# Service Manual

22GC018

G75-53

Subject: a. Changed trip lever 103  
 b. Changed wiring of the print plate  
 c. Changed lift bracket 169 and cap 170  
 d. Changed P.U. arm-securing cap 110 and spindle 113

Fig. 1

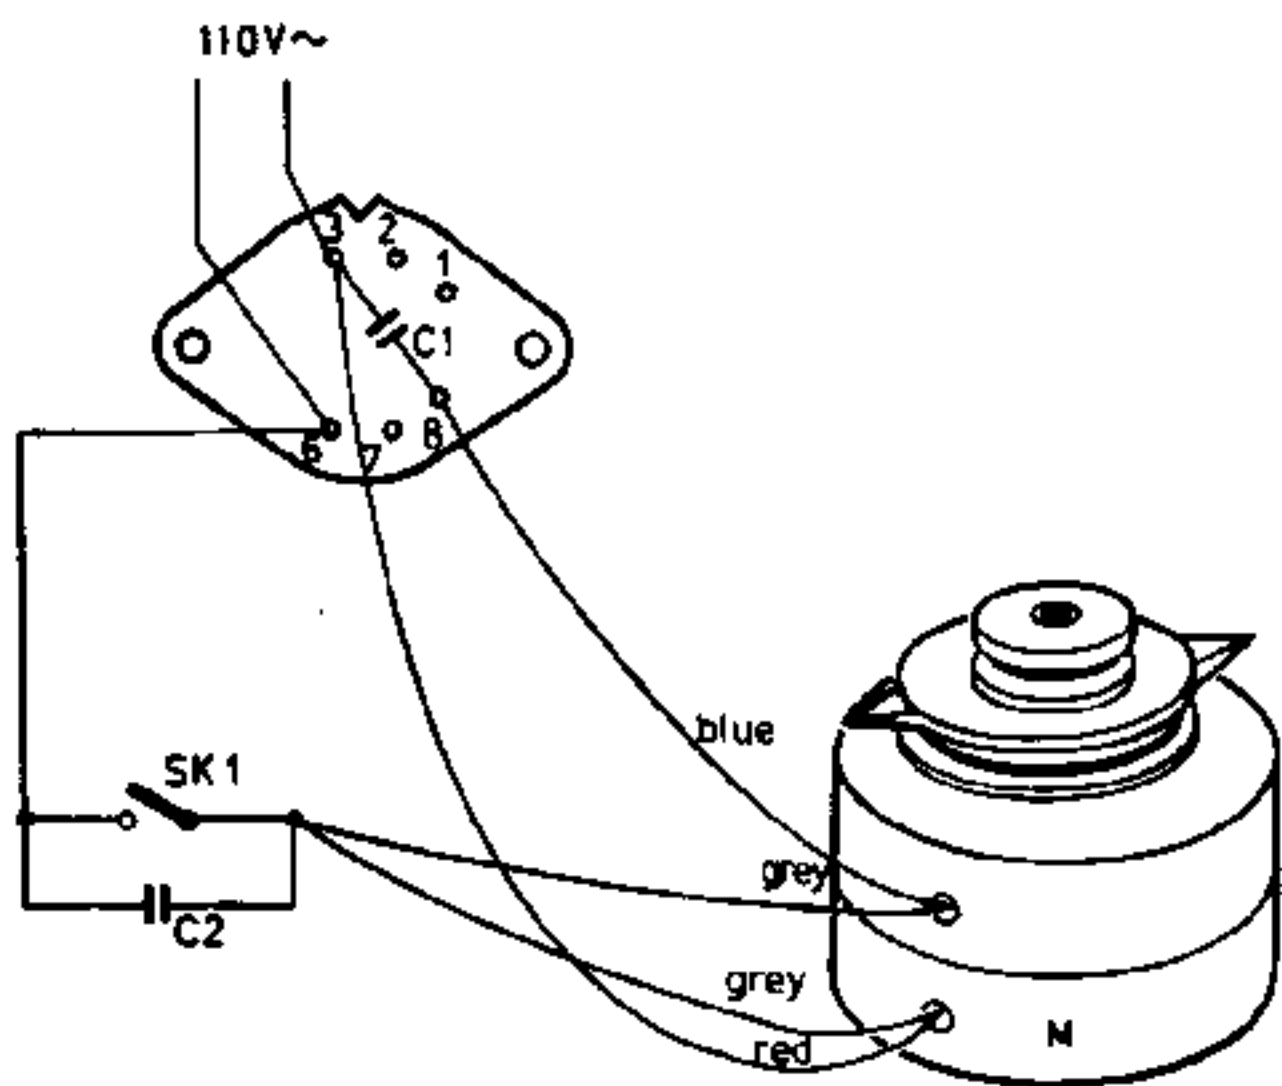
**(GB)** For the service data of the above-mentioned set we refer to the Service Manual of the 22GC018/00, which should, however, be modified as follows:

For the connection of the motor, see Fig. 1.  
For the connection of the p.u.arm see Fig. 2.

Fig. 1

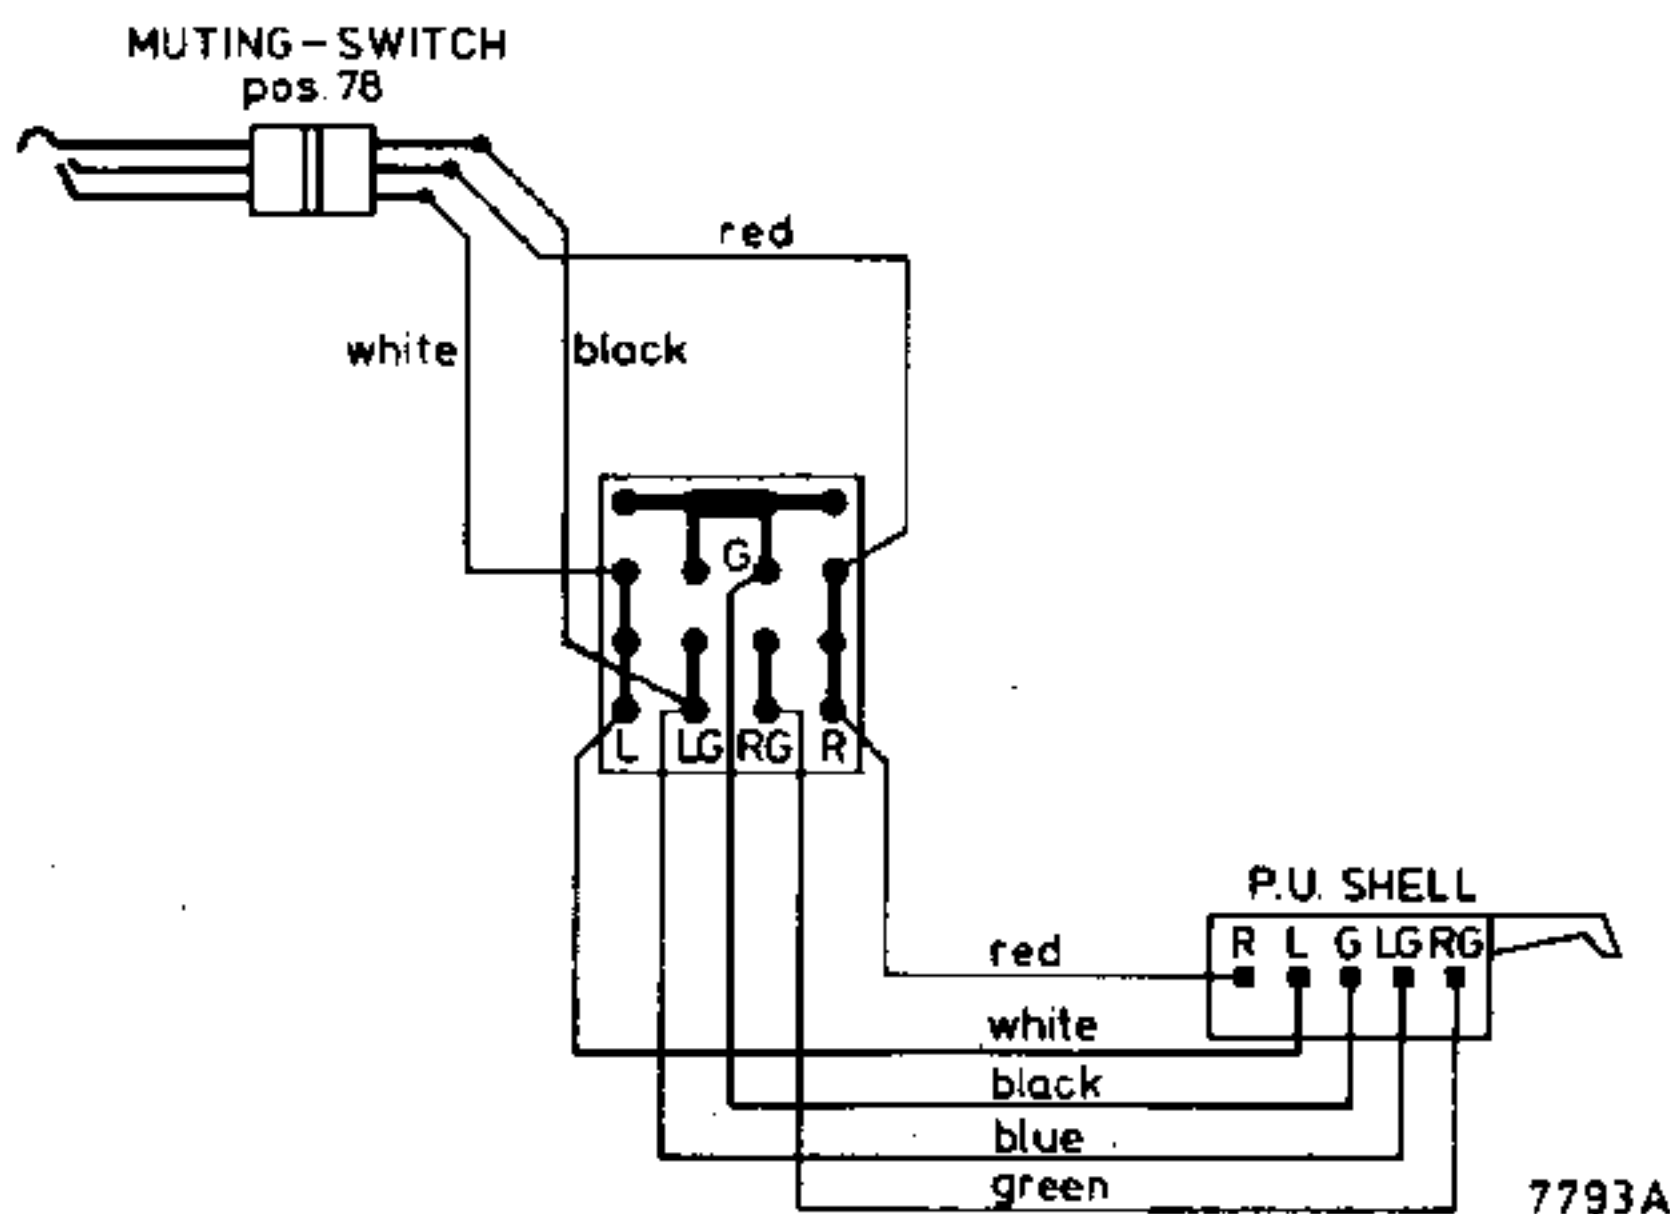
b. During production the wiring of the print plate has been changed (see Fig. 1). Reason: Preventing any hum when the pre-amplifier 22 GH 915 is used.

b. Tijdens de produktie is de bedrading van het printplaatje gewijzigd (zie Fig.1). Reden: Het voorkomen van eventuele brom bij het gebruik van de voorversterker 22 GH 915.

Fig. 1

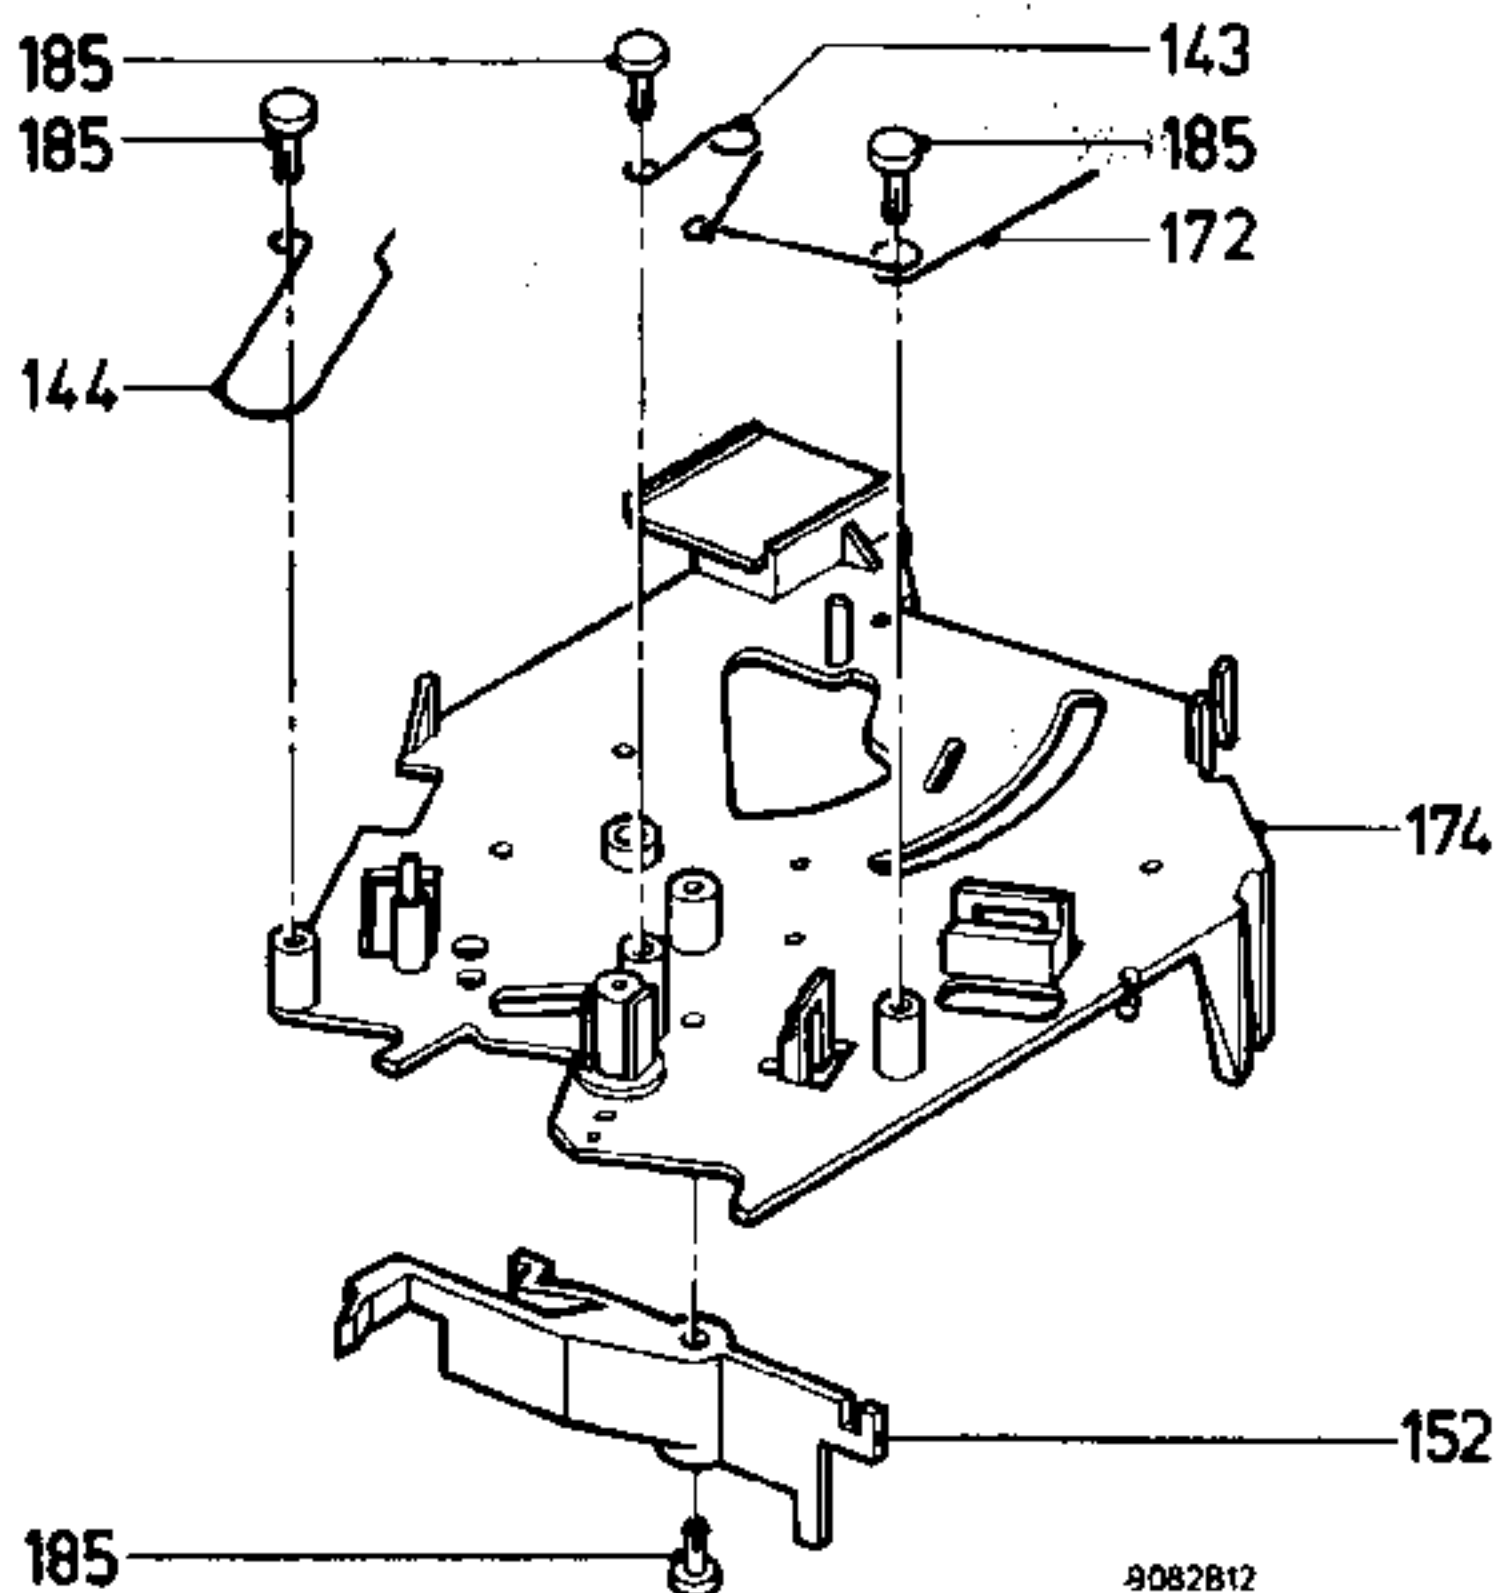
From marking AH01 and up, a changed intermediate plate 174 is applied in the 22GC018. The springs 143, 144, 172 and the bracket 152 are now fixed by means of a cap, see Fig. 1.

When mounting a new plate in a set of the preceding type, also the cap must be used.
